PARECER ÚNICO DE INTERVENÇÃO AMBIENTAL

Processo 09020000191/20 –
Samarco Mineração S.A.
Descaracterização das Barragens de
Germano e Cava de Germano
Mina Casa de Germano – Mariana/MG.

Trata-se de requerimento de intervenção com supressão de vegetação nativa para descaracterização das estruturas da Barragem de Germano e Cava de Germano, incluindo também os Diques de Sela e Tulipa e Dique de Selinha. Todas as estruturas estão localizadas na Mina de Germano, em Mariana/ MG. O processo foi instruído por PUP e com os devidos documentos requisitados. O EIA foi dispensado nos termos do Relatório Técnico SUPPRI nº 34/2020 (Ofício SUPPRI.SURAM.SEMAD.SISEMA N.177/2020). Por se encontrar na zona de amortecimento de duas unidades de conservação de proteção integral, foi dada ciência do empreendimento aos seus órgãos gestores nos termos da Resolução CONAMA nº 428 de 17 de dezembro de 2010 e do Decreto Estadual 47.941 de 07 de maio de 2020. Para o Parque Nacional Serra do Gandarela, foi emitido o Ofício SEMAD/SUPPRI/DAT nº. 6/2021. Para a Floresta Estadual do Uamií, foi emitido o Memorando SEI nº03, encaminhado ao Instituto Estadual de Florestas por meio do processo SEI 1370.01.0002725/2021-27

Figura 4: Cavidades objeto de definição de área de influência

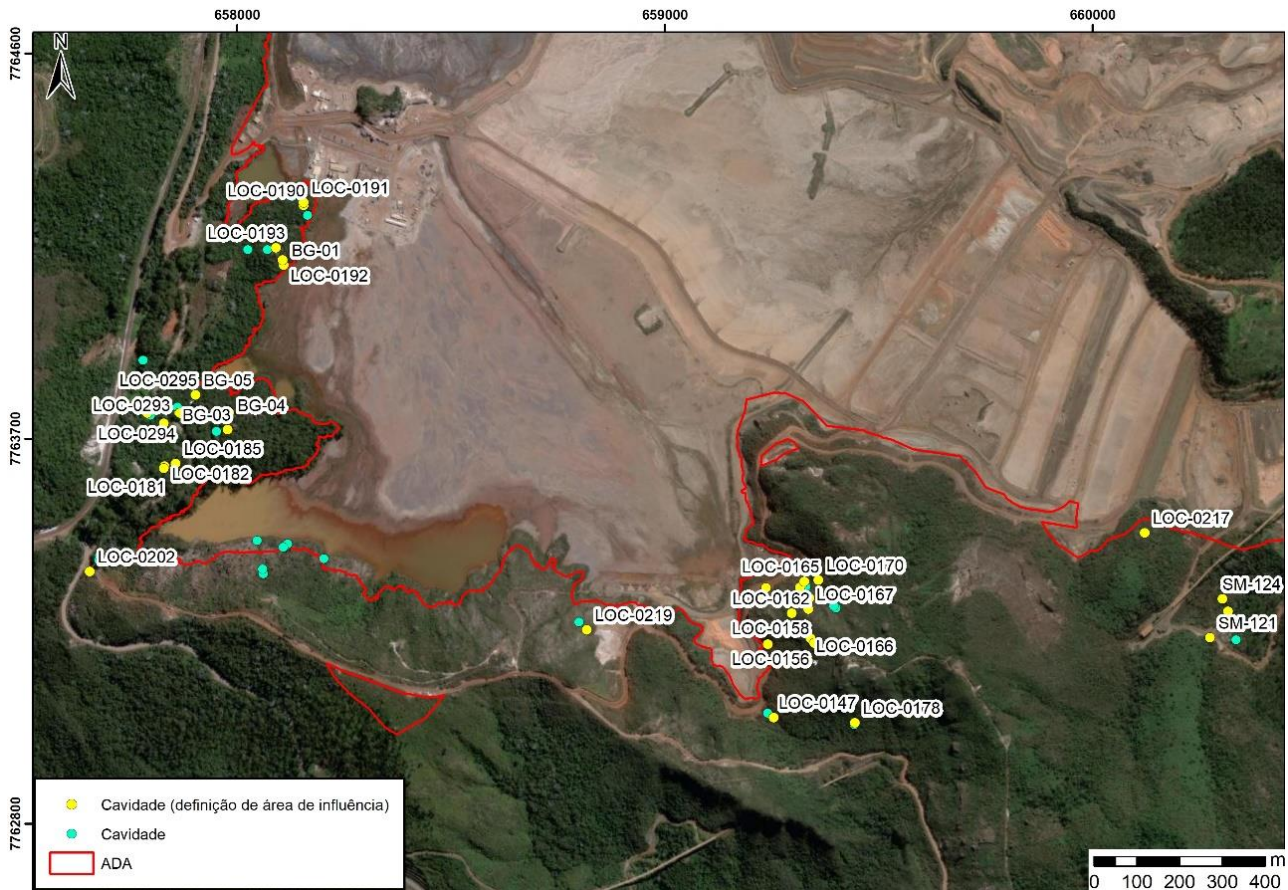
Entretanto, a metodologia apresentada não esclarece como foi feita a estimativa do comprimento do raio da copa das árvores/arbustos presentes sobre e no entorno das cavidades. Também houve conflito sobre determinação desta área destinada ao sistema radicular, em dado momento foi apontado que teve início na entrada, noutra indica que foi estabelecido a partir da planimetria das cavidades.

Figura 6. Grupos de áreas de influência estabelecidas neste parecer. **Alto à esquerda:** Estacionamento de Germano; **alto à direita:** Acesso Pé de Germano I, II, Pico Germano I e II; **abaixo à esquerda:** Bifurcação acesso Santarém; **abaixo à direita:** Confluência Rodovia-Acesso Santarém.

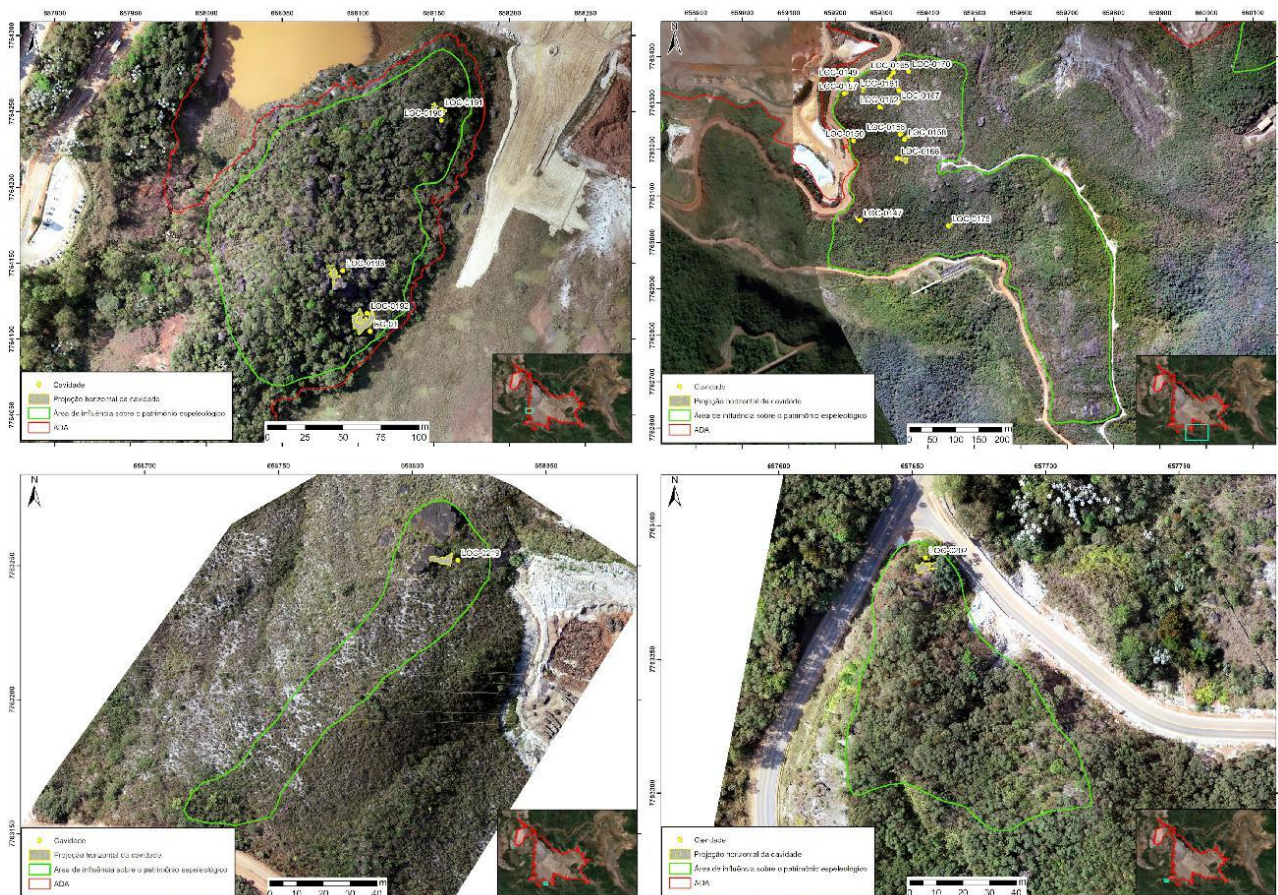
Como a proposta final de delimitação das áreas de influência resultou em fusão de áreas limítrofes ou justapostas, esta superintendência entende ser viável a união destes conjuntos de cavidades, resultando em uma única delimitação para os casos onde ocorre intercessão entre os perímetros propostos. Foram unidos os agrupamentos Acesso Pé de Germano I, Acesso Pé de Germano II, Pico Germano I e Pico Germano II, e o outro conjunto agrupado foi Rodovia MG-129 I e Rodovia MG-129 II. Com isso, a definição final da área de influência das cavidades está representada na imagem abaixo (figura 6).

A união dos grupos Acesso Pé de Germano I, Acesso Pé de Germano II, Pico Germano I e Pico Germano II ocorreu com o intuito de garantir um contínuo de mata entre as cavernas, para assim assegurar uma extensão que possa ofertar suporte às populações de morcegos existentes nas cavidades. O grupo Pico Germano II possui cavidades que não estão incluídas na amostra do presente parecer, porém está inserida no remanescente vegetal que também inclui os demais grupos que foram reunidos, como fora exposto anteriormente e, assim, fica estabelecida uma área de influência única calcada na possível manutenção do nicho trófico necessário aos morcegos.

Figura 7. Grupos de áreas de influência estabelecidas neste parecer. **Alto à esquerda:** Rodovia MG-129 I e II; **alto à direita:** Linha Férrea; **abaixo à esquerda:** Dique Principal Germano; **abaixo à direita:** TCLD Vale.

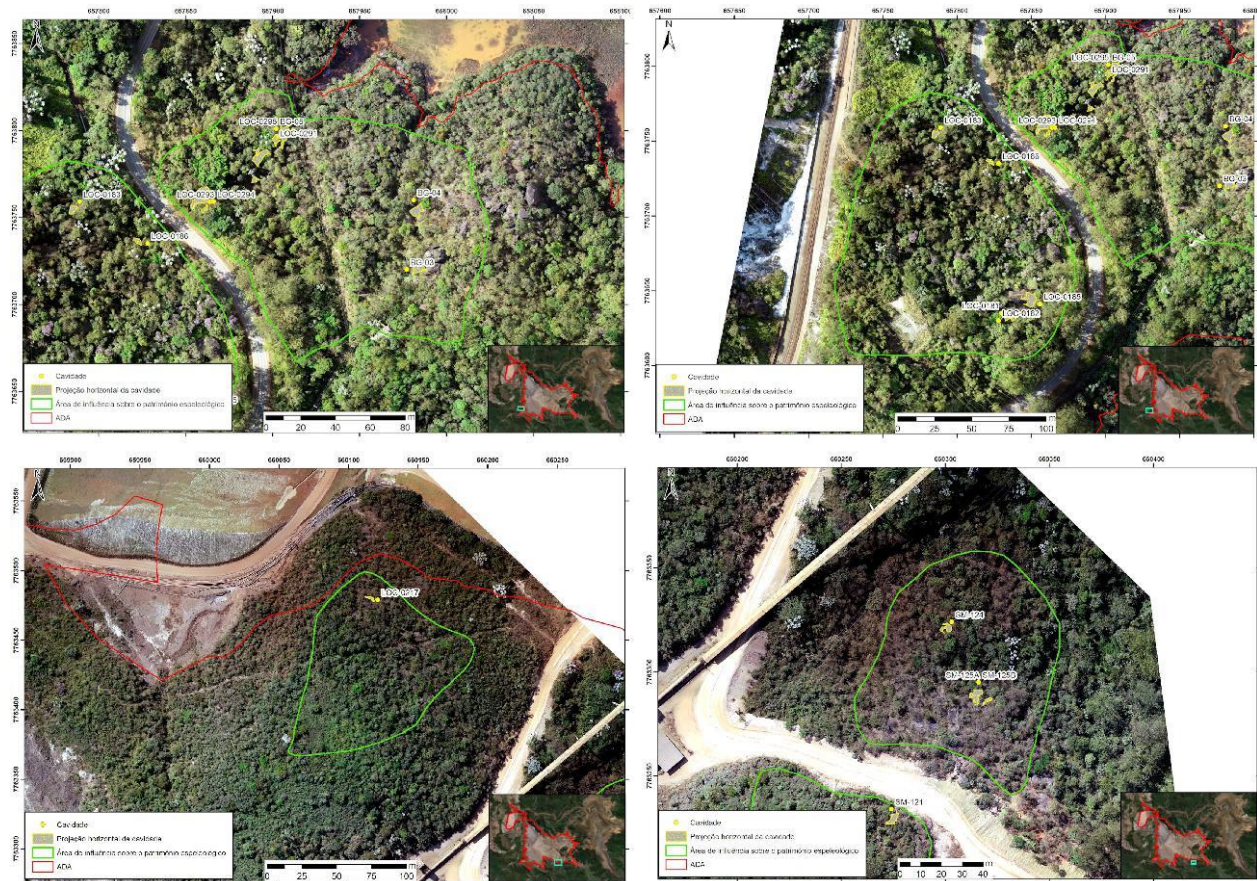
Alterações pontuais na proposta de áreas de influência de cavidades apresentada foram feitas por esta equipe de espeleologia. Manteve-se como embasamento para definição da área de influência das cavidades a delimitação de suas bacias de contribuição e, adicionalmente, entornos com ocorrência de fragmentos florestais.
